Fiesta '96 med 1,8 Endura-DE-Motor, årgang 08.95 til 10.96

Generatorrem der piber / afladet batteri

Bulletin

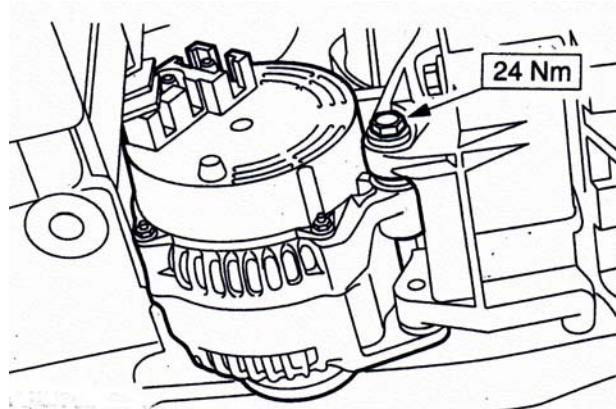
Årsagen til problemet er et knækket beslag til generatoren, som skal udskiftes.

Desuden skal der indsættes en ny bolt med integreret underlagsskive til generatoren.

1. Generatoren afmonteres
2. Generatorbeslaget afmonteres (4 bolte)
3. Nyt beslag monteres, det gamle skrottes
4. Generatoren monteres med den nye monteringsbolt

Den nederste, bageste monteringsbolt monteres nederst foran og den nye, ændrede bolt, nederst bagtil.
